Emne : Grunnundersøkelser
 Arkivnr. : 470-E6-11
 Oppdragsnr. : Wh-11-04
 Notat nr. : 1

**E6-11: MO SØR - MO NORD. PARSELL: TVERRÅNES - SELFORS BRU.
 GEOTEKNISKE VURDERINGER AV DRENSPLAN, PROFIL 150 - 200.
 ISOLERING AV OVERVANNSLEDNINGER**

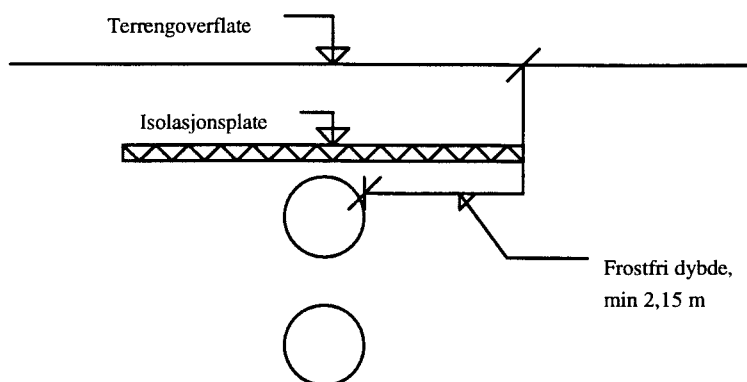
En overvannsledning (SF8-SF9-SF11 i drensplanen) samt en kommunal spillvannsledning blir liggende i frostsonen i dette området. Det vil derfor være nødvendig å isolere disse mot frostnedtrekning. Rørene har diameter mellom 20 og 30 cm og de skal legges i den samme grøften med den kommunale spillvannsledningen ca. 35 cm lavere enn overvannsledningen.

Tykkelse og plassering av isolasjonplatene er beregnet ut fra håndbok -016: Geoteknikk i vegbygging, kap. 13 og en frostmengde som tilsvarer h_{10} (kan regnes å gjentas hvert 10. år). Denne gir en maksimal frostnedtrekning på 215 cm (h_{100} gir en tilsvarende frostnedtrekning på 260 cm).

Vi vil anbefale at det enten benyttes ekstrudert polystyren (Styrofoam (HI, RM), Styrodur) med en platetykkelse på 5 cm (7 cm for h_{100}) eller ekspandert polystyren (Ispor, Sundolitt, Monoplast osv.) med platetykkelse på 6 cm (8.5 cm for h_{100}) som frostisolasjon. Isolasjonen må legges 20 cm over topp rør og helst bør den legges som en kasse rundt rørene.

Om isolasjonsplatene legges horisontalt over rørene må bredden være så stor at den frie lengden fra terrengoverflaten og til røren må være minst den frostfrie dybden.

Følgende figur viser prinsippet for beregning av bredden på isolasjonsplatene.

Isolasjonplatene må legges ut på et avretningslag av sand og med en tykkelse på 50 mm.
